27. MAI 2024

102

BAUKOLLEGIUM
BERLIN

Protokoll der Sitzung

Plangebiet weitere Betrachtung

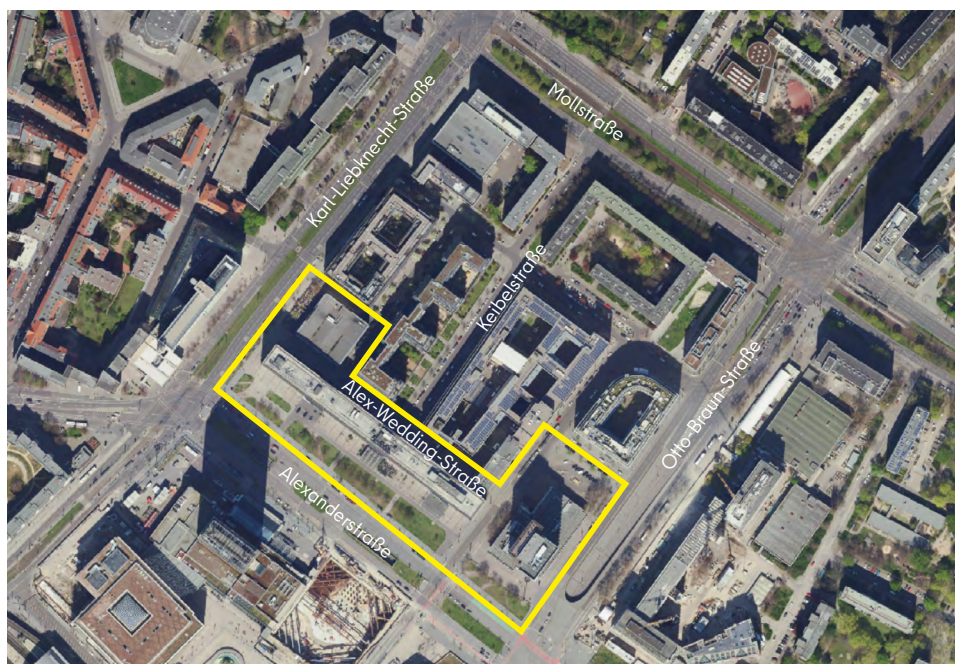
Das Baukollegium empfiehlt, anhand eines separaten Verfahrens – beispielsweise in Form einer Mehrfachbeauftragung – die Entwicklungsmöglichkeiten des Blocks Alexanderstraße/Mollstraße hinsichtlich aktueller Erfordernisse zu prüfen. Der in der Sitzung diskutierte und festgelegte Umgriff des Plangebiets für die weitere Betrachtung ist der Abbildung zu entnehmen.

- Umgang mit dem Haus der Elektroindustrie (Baufeld A9-11) und Überprüfung von Varianten hinsichtlich eines möglichen Erhalts bzw. Teilerhalts unter stärkerer Berücksichtigung der derzeitigen Grundstücksverhältnisse. Es soll geprüft werden, inwieweit es trotz (Teil-) Erhalt möglich wäre, eine Durchwegung zwischen Alexanderstraße und Alex-Wedding-Straße zu schaffen.
- Das Haus des Reisens (Baufeld A12) ist denkmalgeschützt und soll als Bestandsbau erhalten bleiben. Die Grundstückssituation und damit eventuelle Entwicklungsmöglichkeiten des Freiraums sind – auch hinsichtlich der Eigentumsverhältnisse – zu überprüfen.
- Um den Erhalt und die Qualifizierung der Freiräume im gesamten, öffentlichen Straßenraum innerhalb des Blocks Alexanderstraße/Mollstraße zu erwirken, ist ein Weiterdenken des Masterplans wünschenswert.

Blick von Karl-Liebkecht-Straße

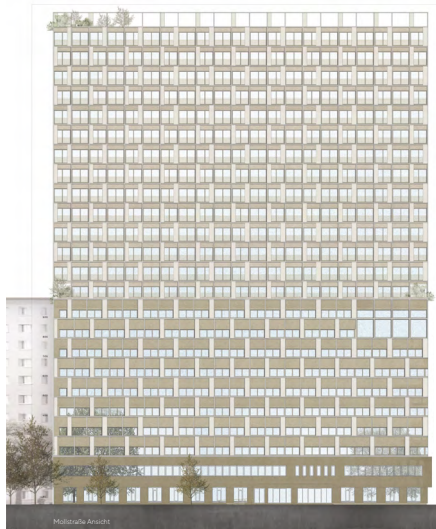
Der geplante Erhalt des Bestandsgebäudes an der Ecke Mollstraße/Karl-Liebnecht-Straße und die Errichtung von Wohnungen sowie einer Kita wird durch das Baukollegium befürwortet. Eine Aufstockung des Gebäudeteils an der Karl-Liebnecht-Straße ist möglich, um einen Blockrandschluss und ein Angleichen an die umgebenden Gebäudehöhen zu erreichen.

Die Definition eines starken Hochpunktes an dieser Stelle würde dem Anspruch nicht genügen, mit dem Gebäude als sensiblem Vermittler zwischen der gründerzeitlich geprägten Spandauer Vorstadt und der verdichteten Hochhausbebauung rund um den Alexanderplatz zu wirken. Unter Berücksichtigung der insgesamt für den Block Alexanderstraße/Mollstraße formulierten Zielsetzung - Nachverdichtung mit acht Hochhäusern gem. überarbeitetem Masterplan (siehe Abschnitt Mollstraße/Alexanderstraße) - rät das Baukollegium deshalb von einer Aufstockung des Gebäudeteils entlang der Mollstraße auf eine Höhe von 82 m ausdrücklich ab. Es ist nicht beabsichtigt, durch Hinzufügen von Hochhäusern den Grundsatz der klar abfallenden Kante zwischen herausstehenden Hochpunkten und umgebender Blockrandbebauung aufzuweichen.

Übersicht Nutzungverteilung, WBM

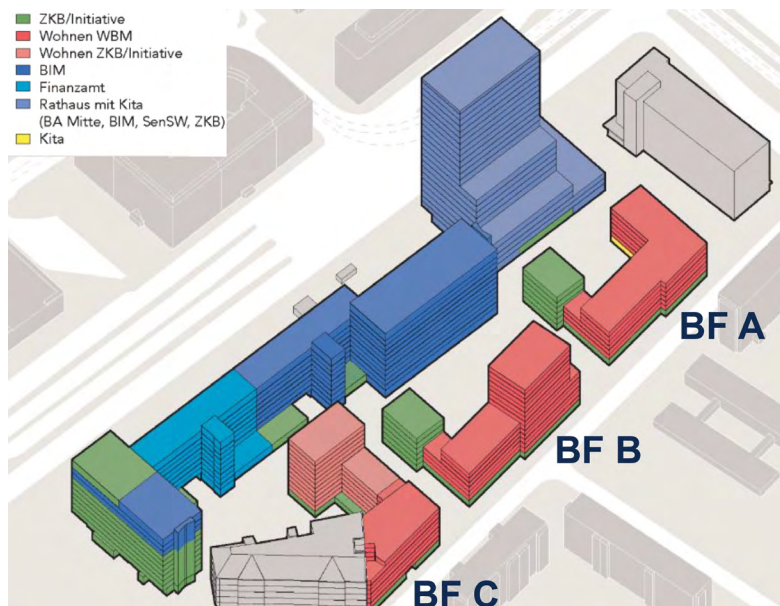
Es wird lobend hervorgehoben, dass die Planung zu den vorgestellten Baufeldern A und B am Haus der Statistik die Anzahl und Größen der geplanten Wohnungen unter Einhaltung der Vorgaben zum geförderten Wohnungsbau aufweist und großes Augenmerk auf die Ausbildung urbaner, belebter Erdgeschosse legt. Die offene und flexible Gestaltung der gemeinwohlorientierten Erdgeschossflächen wird im Kontext der Gesamtquartierskonzeption als stimmig bewertet.

Die Gebäude auf Baufeld A und B erscheinen jedoch als jeweils zusammenhängende, lange und verspringende Gebäuderiegel mit einer zu homogenen Fassadenabwicklung und nicht klar ersichtlichen Gebäudezugängen. Um in dem schnelllebigen Umfeld des Alexanderplatzes einen behaglichen Ort des Ankommens zu gestalten, wird empfohlen, die kleinteilige Körnigkeit des städtebaulichen Konzepts aufzugreifen und die Gebäude in mehrere schmalere Häuser zu unterteilen, welche die Identifikation der Bewohnerinnen und Bewohner mit ihrem Wohnort unterstützt. Die im städtebaulichen Entwurf festgesetzten Gebäudevor- und Rücksprünge könnten dadurch an gestalterischer Bedeutung gewinnen. Um die Adressbildung und somit die Auffindbarkeit der Eingänge zu erhöhen, wird empfohlen, die Hauseingänge deutlicher herauszuarbeiten. Auch eine Zonierung der Fassaden in der Höhe (Socket-, Mittel- und ,Dach'-zone) würde dem noch recht monotonen Eindruck entgegenwirken.

Die hohe Gebäudetiefe auf beiden Baufeldern wird als Herausforderung, zugleich jedoch als große Chance gesehen, Wohnprojekte mit Modellbaucharakter erwachsen zu lassen. Leider gelang es bisher kaum, dieses Potenzial umzusetzen. Hierbei wird die grundsätzliche planerische Entscheidung bemängelt, auf eine hohe Gebäudetiefe mit einer innenliegenden, teils verspringenden Mittelflurschließung – und davon beidseitig abgehende Wohnungen – zu reagieren. Aufgrund langer Hausflure mit künstlicher Belichtung wird hier eine fehlende Behaglichkeit für die zukünftigen Bewohnerinnen und Bewohner antizipiert. Daher wird empfohlen, die mehrfach verspringende Mittelflurschließung kritisch zu prüfen.

In der Außenwahrnehmung verstärken die vorgehängten Balkone die großen Gebäudetiefen weiter. Um dem entgegenzuwirken, wird empfohlen zu überprüfen, ob die Freisitze auch als Loggien ausgeführt werden können.

Zugleich wird die Qualität des Freiraums durch eine potenzielle Überbeanspruchung aufgrund der vielfältigen Nutzungsinteressen und Durchwegungen in Gefahr gesehen. Es wird empfohlen, den Eingangsbereichen große gestalterische Aufmerksamkeit zukommen zu lassen, um den Charakter eines ggf. problematisch konnotierten Durchganges zu vermeiden und die Adressbildung zu befördern.
